Установка топливных баков из полимерных материалов

Исх. № (Ref. No) 915-201/12-2079 от 07.07.2008 г. ДАТА ВНЕДРЕНИЯ
DATE OF MODIFICATION _____

Бюллетень № Bulletin № 12-2008	МОДЕЛЬ TRACTOR MODELS	тракторы серий «500/800/900» с раздельно-агрегатной гидравлической системой		
	№ ТРАКТОРОВ TRACTOR SER. №			
	№ ДИЗЕЛЯ DIESEL SER. №

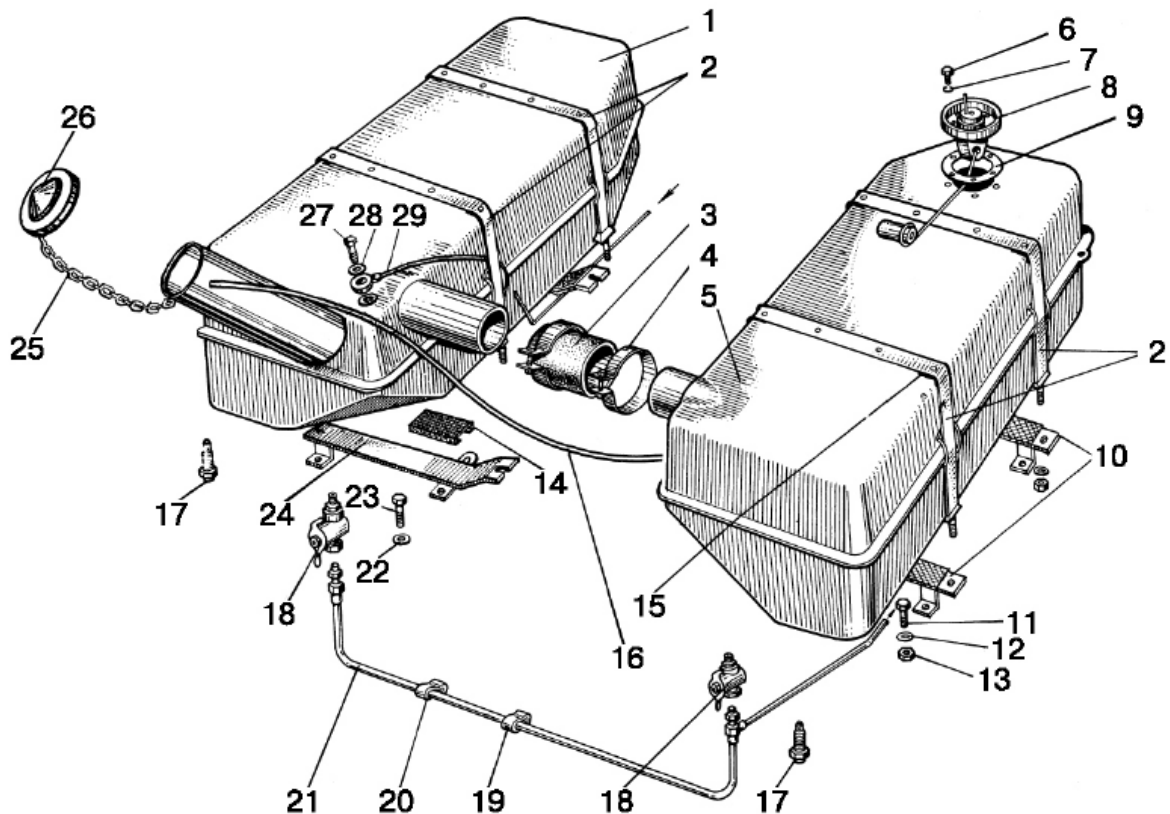
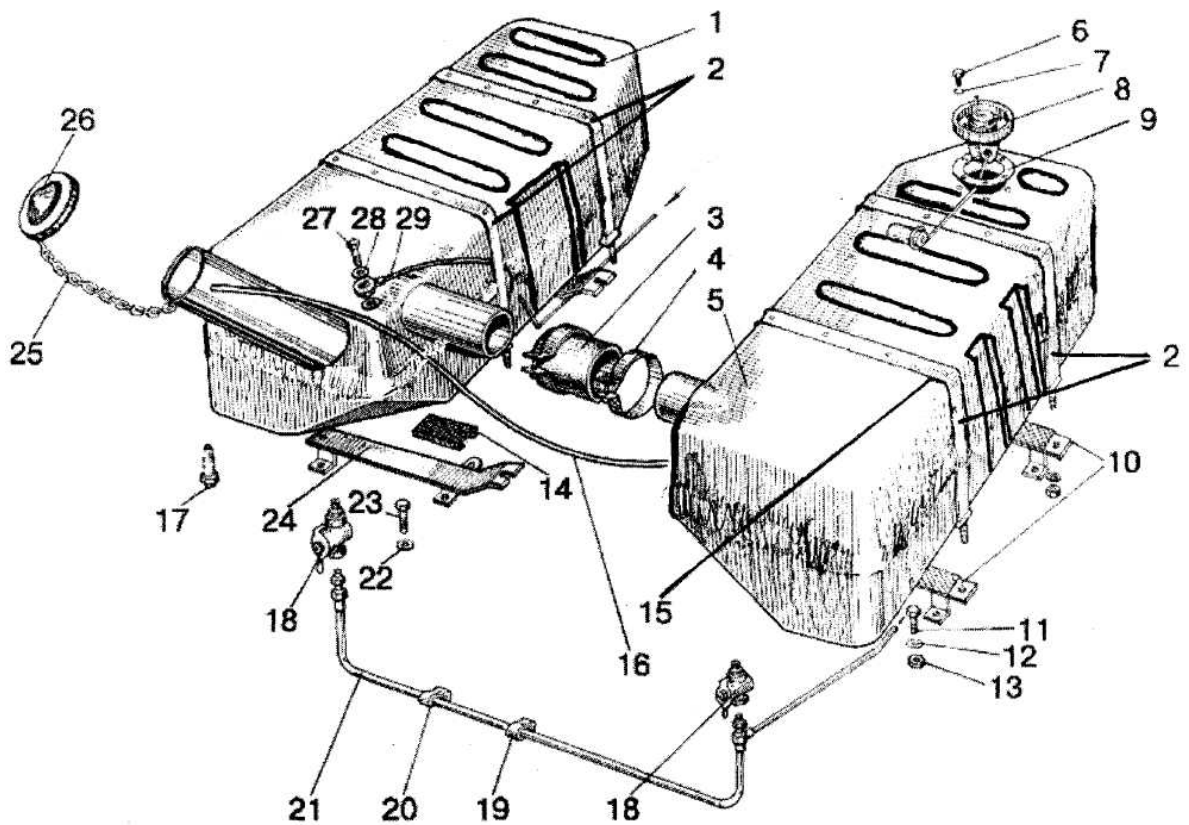
Для исключения коррозии металлов, улучшения доступа к регулировочным элементам трансмиссии, снижения внешнего шума трактора, тракторы БЕЛАРУС комплектуются топливными баками из полимерных материалов.

До изменения:

После изменения:

До изменения Before modification				После изменения After modification			Наименование Denomination	Взаимозаменяемость Denomination
№ поз. Position No	Номер детали The Cat Part No	Количество Quantity	Поставка в запчасти Delivery for spare	№ поз. Position No	Номер детали The Cat Part No	Количество Quantity		
1	2	3	4	5	6	7	8	9
1	70-1101020	1		1	80-1101510	1	Бак	А
5	70-1101010	1		5	80-1101520	1	Бак	А
16	85-1101002-02	1		16	80-8101015-02	1	Шланг	В
17	50-1101081-Б	1		17	822-1101081	1	Штуцер	А

При проведении ремонтных работ, связанных со снятием и установкой т/бака, изготовленного из полимерных материалов, обязательно использовать ключи S24,19,17 для удержания от проворота металлических закладных элементов т/бака.
